AUTORIDAD NACIONAL DE LICENCIAS AMBIENTALES - ANLA -

RESOLUCIÓN N° 02475

“Por la cual se resuelve un recurso de reposición contra la Resolución 1717 de 30 de agosto de 2019”

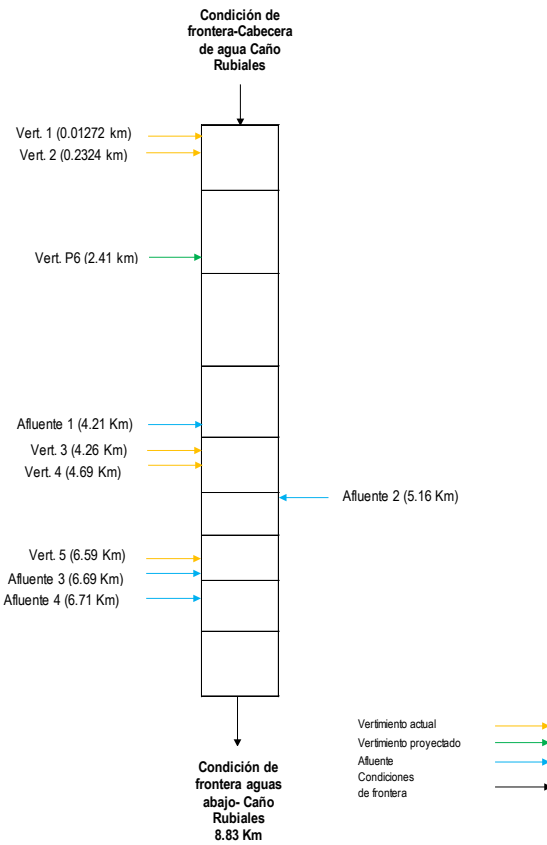
“En el Concepto Técnico 4781 del 28 de agosto de 2019 esta Autoridad consideró que, debido a la propuesta planteada por la Sociedad de realizar el vertimiento de agua residual no domestica desde los 6 diferentes punto de descarga con una regla de operación que establece el aumento del caudal a verter en función del volumen de agua transportado por la corriente receptora, es adecuado mantener la recomendación que mediante el Concepto Técnico PM.GA.3.44.19.1750 del 30 de mayo de 2019 con radicado 2019081586-1-000 del 04 de junio de 2019 planteo CORMACARENA a esta autoridad, la cual es: “(...)Instalar un equipo hidrométrico automático sobre caño Rubiales, aguas arriba del primer punto de vertimiento, y en cada punto de vertimiento existente y propuesto, que permita medir en tiempo real el caudal transportado. Lo anterior, con el objetivo de controlar los volúmenes de vertimiento acordes con la propuesta presentada”.

El pronunciamiento de la Corporación Autónoma Regional es consecuente toda vez que ésta considera necesario contar con el conocimiento de los caudales de las corrientes hídricas que hacen parte de la cuenca del río Tillava, dentro de la Fase de Prospectiva y Zonificación ambiental del Plan de Ordenación y Manejo de la Cuenca Hidrográfica (POMCA) del río Tillavá, aprobado y adoptado mediante la Resolución PS-GJ.1.2.6.19.0141 del 21 de febrero del 2019.

Así las cosas, se modificará la obligación del numeral 3 del Artículo Séptimo de la Resolución 01717 del 30 de agosto de 2019 en el sentido de aclarar que una vez instaladas las estaciones para el monitoreo automático en tiempo real de las características de calidad y cantidad del caño Rubiales, la Sociedad deberá transmitir a esta autoridad la información obtenida por parte de estos equipos de manera diaria, para lo cual la Sociedad deberá informar a esta autoridad en el momento que finalice la instalación y pueda iniciar la puesta en marcha de las estaciones, de manera que se establezca el método de transmisión adecuado para el manejo de esta información.”
